Al sustituir «KSS-240A» por «KSS-390A», se deberá reemplazar los componentes incluidos en este KIT, según tabla adjunta, como se indica a continuación, además de la tira de cable plano.

**APLICABLE EN LOS SIGUIENTES MODELOS**

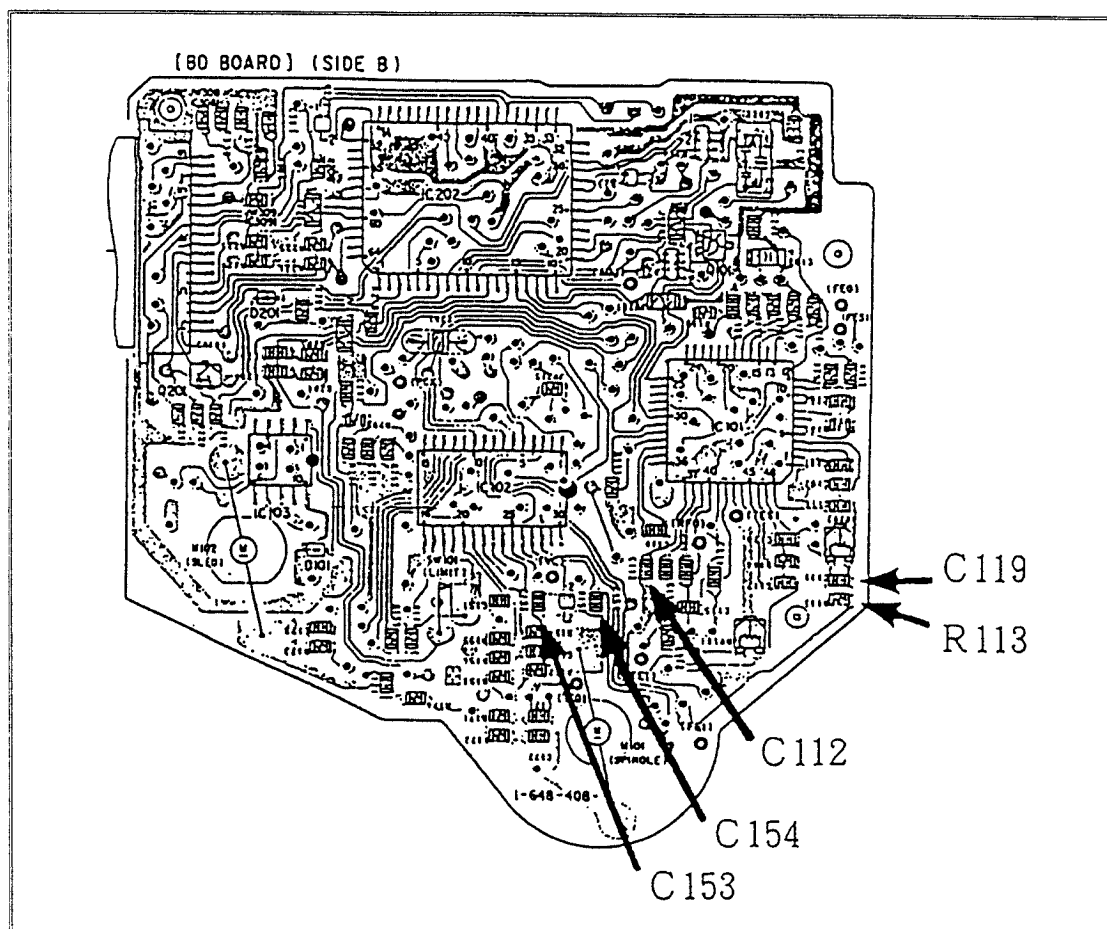
Ref. N°.	PONER	QUITAR
C112	0.01 uF	0.1 uF
C119	2200 pF	4700 pF
C153	560 pF	1200 pF
C154	2200 pF	1200 pF
R113	8.2 KOhm	4.7 KOhm
